## 第5回 近鉄四日市駅周辺等整備基本構想検討委員会資料

平成30年8月7日（火）

### 3. 《改善案》 JR 四日市駅の機能配置案【No. 3案】

No. 1 案

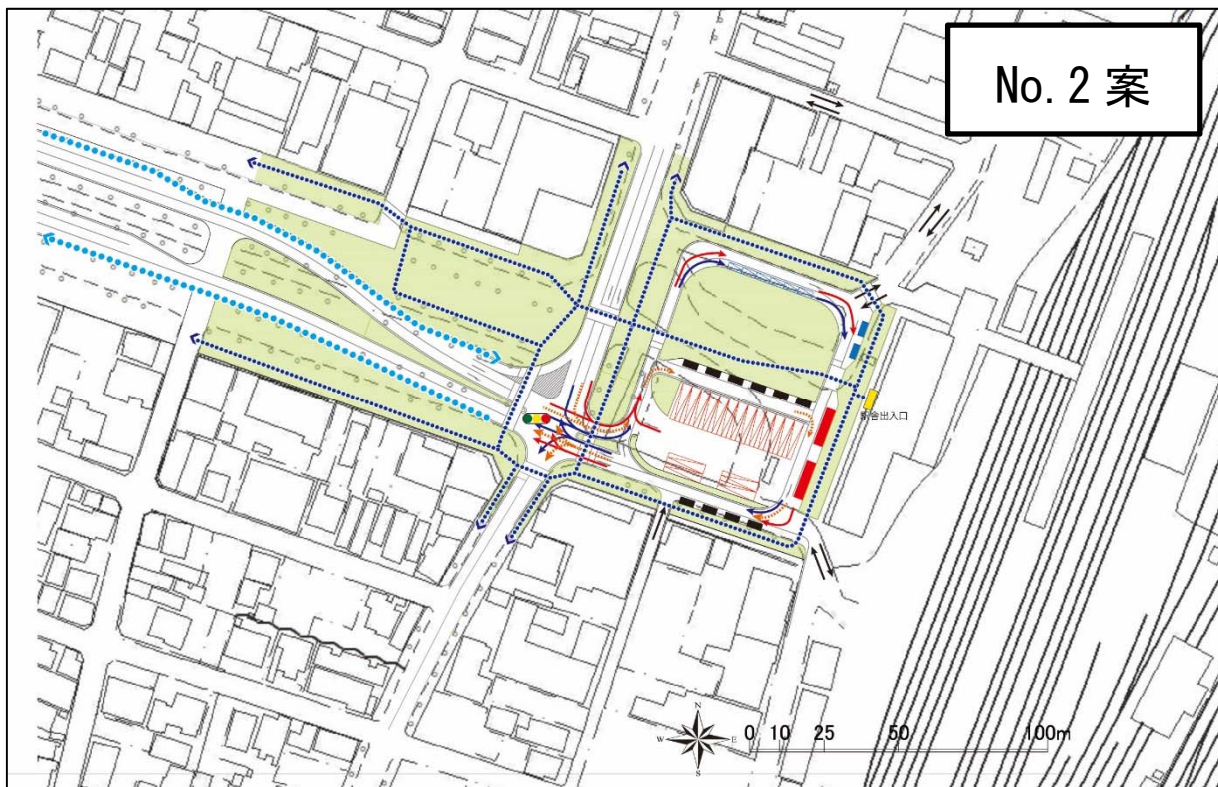
計画を評価する意見
<ul style="list-style-type: none"> <li>○バス駐車スペースが多く確保されておりよい</li> <li>○広場空間が広がってよい</li> </ul>
レイアウトの改善に関する意見
<ul style="list-style-type: none"> <li>○バスと一般車の分離をお願いしたい                             <ul style="list-style-type: none"> <li>・ 少し錯綜が多いため、もう少し分離が図られるとよい</li> <li>・ 交通の量的な検討もしっかりすべき</li> </ul> </li> <li>○駅舎と中央通りを結ぶ歩行者動線がバス・タクシーと交錯するため、通行や広場空間内での催しへの安全上のリスクが高い【No.2 案】                             <ul style="list-style-type: none"> <li>・ 一般車は北側へ配置するとよい</li> <li>・ 広場北側に一般車を配置するとよりリスクが高まり、バス・タクシーのプロドライバーに気を付けていただいた方がよい</li> </ul> </li> <li>○バス待機場から発車する際など一般車との交錯が運用しづらい【No.2 案】</li> <li>○広場南側の送迎車スペースにバス1台分のスペースがあってもよいのでは【No.2 案】</li> <li>○バス・タクシーを駅の目の前に配置し、一般車は少し離れた場所へ配置して欲しい【No.1 案】</li> <li>○バス駐車時に車線動線をふさいでしまう懸念がある【No.1 案】</li> <li>○広場北東・南東から流入出によるバス・タクシーとの錯綜が懸念【No.2 案】</li> <li>○現況の中央通りの構造を残すべきか、変更すべきか、駅前最終区間を左右非対称にして本当によいか議論が必要【No.2 案】</li> <li>○現況では1つの横断歩道を渡るだけで中央通りへ行けるため、歩行者の安全を考えると現況の方が安全【No.2 案】</li> <li>○広場空間を駅北側に寄せてタクシーとバスを南側で転回できないか【No.2 案】</li> <li>○広場にアクセスしづらく、イベントの開催が難しい</li> <li>○リニア開通等、将来の交通需要に耐えうる検討が必要</li> <li>○自動運転走行等、ある程度の許容性を持たせた将来的な駅前利用を余地に入れた検討が必要</li> </ul>

今後実施にあたり検討すべき課題・その他
<ul style="list-style-type: none"> <li>○待合所やトイレ、窓口についても検討をお願いしたい</li> <li>○JR 四日市駅を含む中心市街地の活性化は長年の四日市市の課題であり、整備に合わせ、人を集める取り組みも検討が必要であり、駅前や駅周辺に複合施設の立地を同時に検討してはどうか                             <ul style="list-style-type: none"> <li>・ 民間デベロッパーが出てくると構想の考えの中にも入れることができる</li> <li>・ JR 駅前広場の空間で何を仕掛けていけるかを考えながら計画を進めていく</li> </ul> </li> <li>○JR 四日市駅の駅舎が老朽化しており、耐震補強等、駅前広場の整備を機に社内に対応を調整中</li> <li>○広がった側道の利用方法について検討が必要【No.2 案】</li> </ul>
